BIJZONDERE VOORWAARDE KAMER 7

DOORSNEDE B-B
NIEUWE TOESTAND
1/100

REGULARISATIE STUDENTENPAND		
<div><div>DANNY DE SMET ir. architect</div><div>Molenstraat 69820 Merelbeke tel-fax 09/236.19.31gsm 0495/25.04.71</div></div>	<div>BOUWHEER: Vermaco B.V Vaart Rechter Oever 195 9800 Deinze</div>	
	<div>BOUWPLAATS: Voskenslaan 83 9000 Gent 9e afd. sec.I nr 623a3</div>	<div>17/06/2026</div>
BA_REGULARISATIE PAND_S_N_2_doorsnede B-B nieuw		A.VOSK.2614

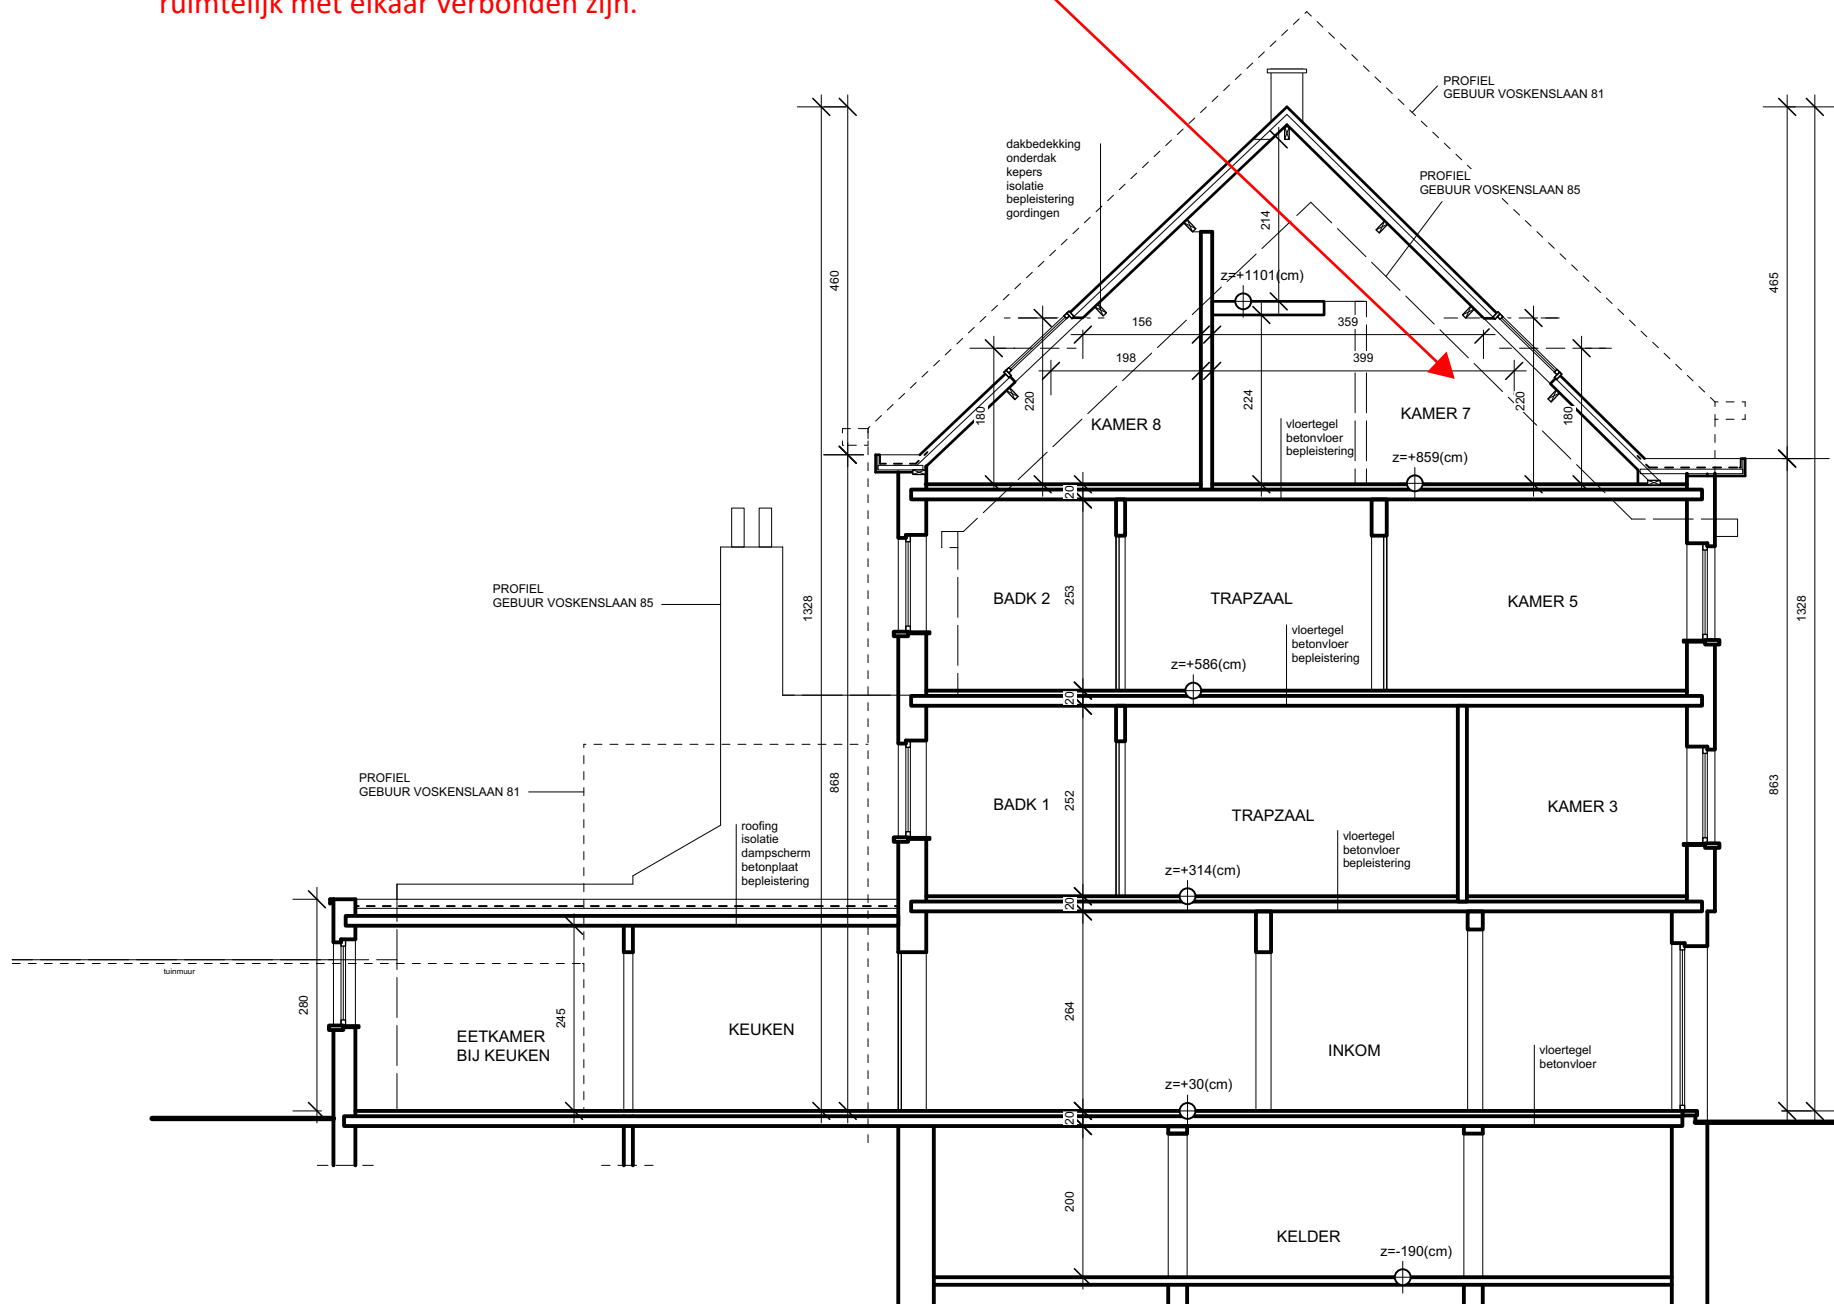
**ZIE BIJZONDERE
VOORWAARDE(N)**

Om een voldoende kwalitatieve en bruikbare verblijfsruimte te waarborgen, dient kamer 7 als volgt te worden aangepast:

- één van de twee bestaande trappen naar de zolderruimte moet worden verwijderd;
 - het bijhorende trapgat moet volledig worden dichtgemaakt;
 - de scheidingsmuur tussen beide zolderruimtes moet worden verwijderd zodat één aaneengesloten zolderruimte ontstaat.
- Na uitvoering van deze werken mag nog slechts één toegang naar de zolderruimte aanwezig zijn en moeten beide zolderruimtes ruimtelijk met elkaar verbonden zijn.
